SUNERGIE-PV

PROJET PHOTOVOLTAÏQUE AU SOL SUR LA COMMUNE DE SAINT-JEAN LASSEILLE

DOSSIER DE DEMANDE D'EXAMEN AU CAS PAR CAS

COMPLEMENTS

- Figure 1 : Projet modifié sur la hauteur des panneaux - Vue en coupe des panneaux au 1 / 250°

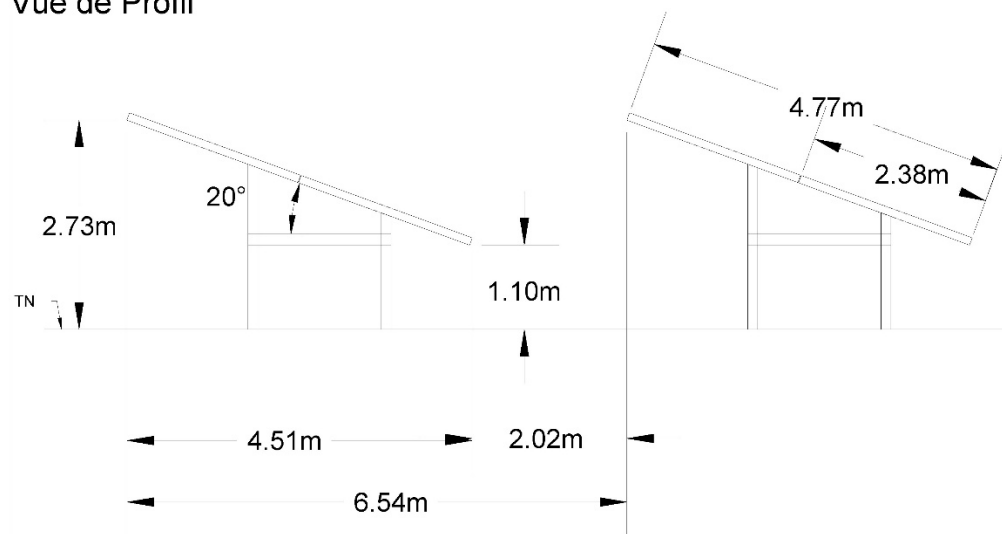
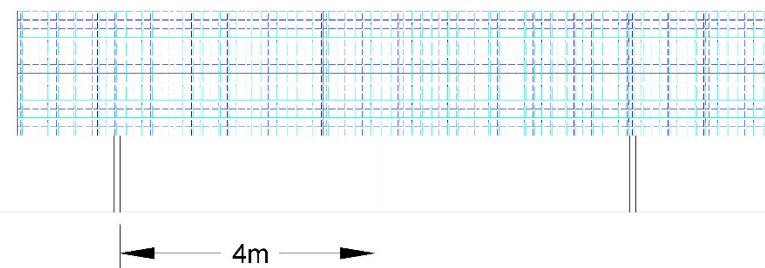
- ☐ préciser la capacité résiduelle de la ligne électrique avant raccordement du projet ;
- ☐ indiquer les modalités d'entretien de la végétation prévues après mise en place de l'installation photovoltaïque ;
- ☐ le dossier présente une hauteur minimale de panneaux photovoltaïques de 1,00 m. Cette valeur est inférieure à la hauteur minimale requise pour une exemption du calcul de la consommation d'espaces naturels, agricoles et forestiers au titre de l'arrêté du 29 décembre 2023 définissant les caractéristiques techniques des installations de production d'énergie photovoltaïque exemptées de prise en compte dans le calcul de la consommation d'espaces naturels, agricoles et forestiers. Evaluer les incidences de l'artificialisation des sols sur l'environnement et décrire les mesures limitant

1 PROJET MODIFIE AVEC UNE HAUTEUR MINIMALE DES PANNEAUX PV DE 1,10 M (AU LIEU DE 1 M)

Échelle :	1:250
Structure	
2 panneaux portrait	
point le plus haut	2,73m
point le bas	1.10m
angle d'inclinaison des panneaux	20°SUD
entraxe de rangées	6.54m
